Résidence — 86, avenue Laurier, Baie-Comeau

RELEVÉ DE L'EXISTANT — PRÉLIMINAIRE, À VALIDER SUR PLACE

NIVEAU
SOUS-SOL

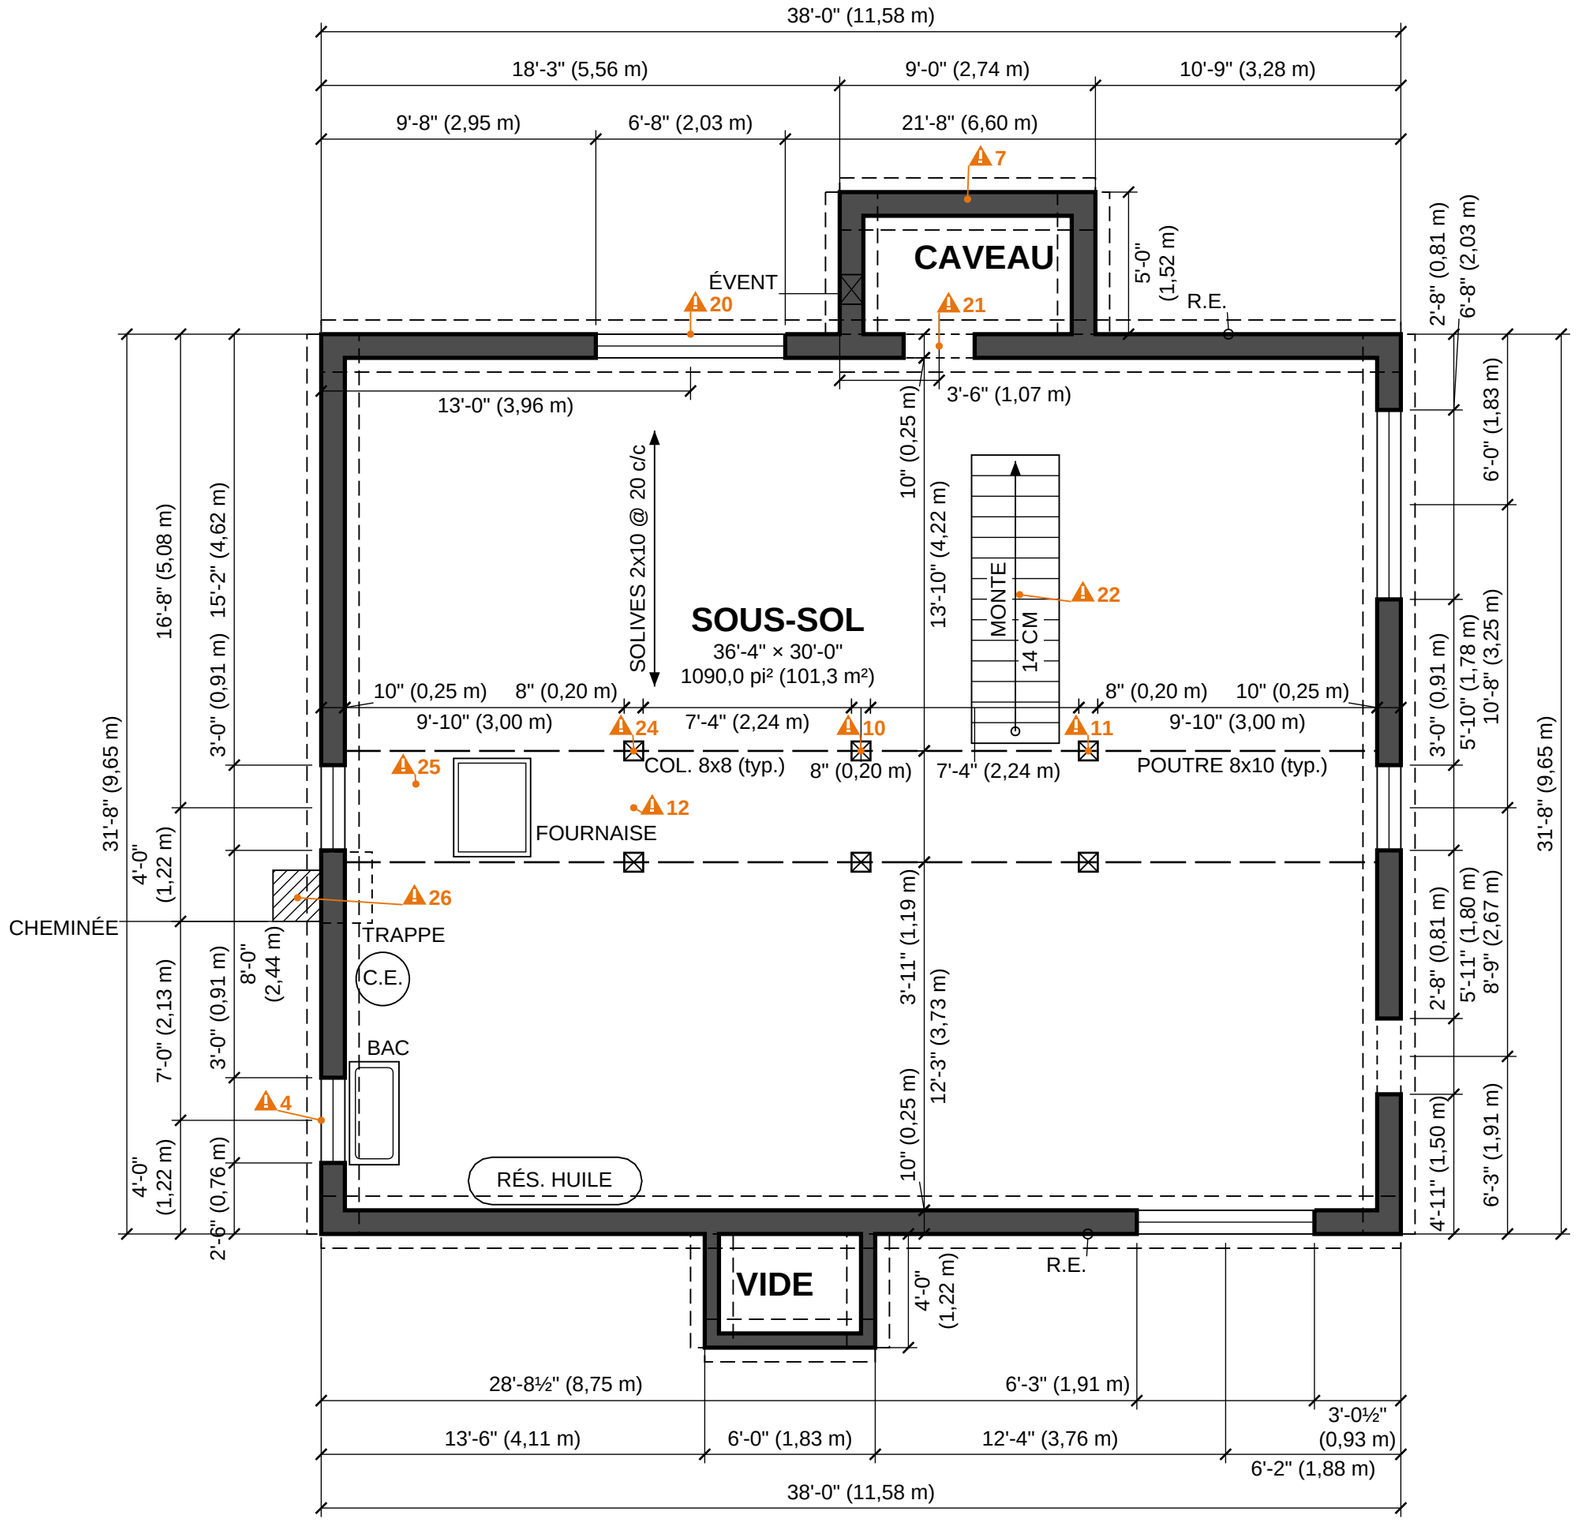
- ⚠4 Cote en conflit cote-SS-017 — Largeur de la fenêtre gauche basse du sous-sol (au-dessus de l'évier à lessive). Lecture … [ecart-004 — voir RAPPORT.md]
- ⚠7 Tous les murs sans cote d'épaisseur : 10", 6" présumé (4 murs, repère unique). Épaisseurs PRÉSUMÉES par analogie … [ecart-007 — voir RAPPORT.md]
- ⚠10 Croquis 2016 : « Colonne C4 retirée » (intersection axe C y = 204 × ligne 4 x = 222). Au plan 1957 (P2), la colonne la … [ecart-010 — voir RAPPORT.md]

REZ-DE-CHAUSSÉE

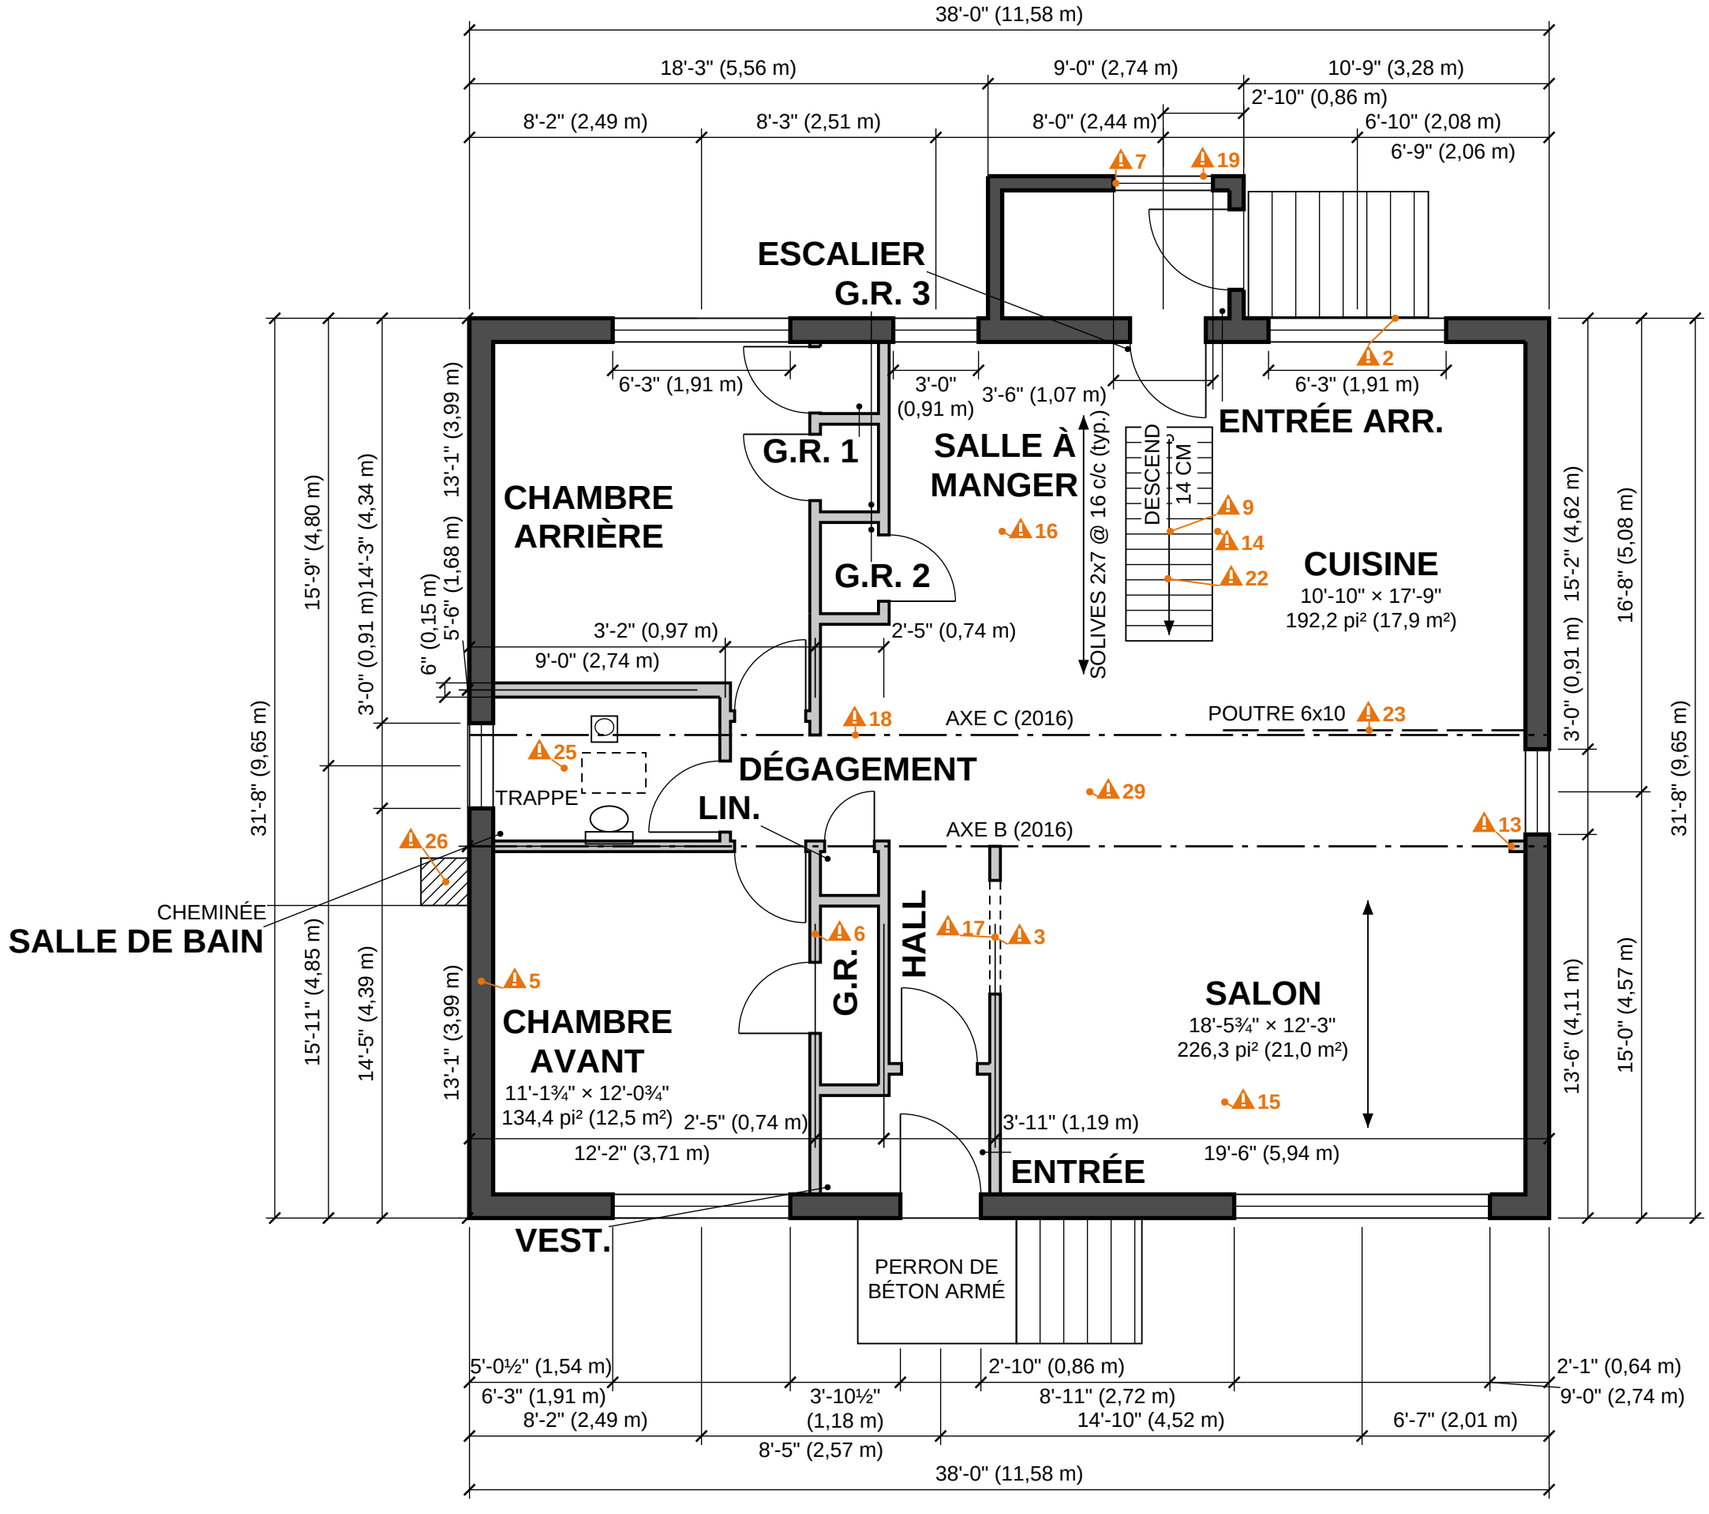
- ⚠2 Cote en conflit cote-RDC-018 — Segment arrière droit 10'-9" / 10'-5" (nu ext. droit de l'entrée arrière → coin arrière droit) … [ecart-002 — voir RAPPORT.md]
- ⚠3 Cote en conflit cote-RDC-048 — Largeur de l'arche hall / salon : écrit « ARCHE 4'-0" » (2 lectures) contre 6'-0" (3e lecture) … [ecart-003 — voir RAPPORT.md]
- ⚠5 Épaisseur des murs extérieurs du RDC : 10" écrit sur le croquis 2016 (P1, chaînes 10" aux 4 côtés — valeur typique d'une … [ecart-005 — voir RAPPORT.md]
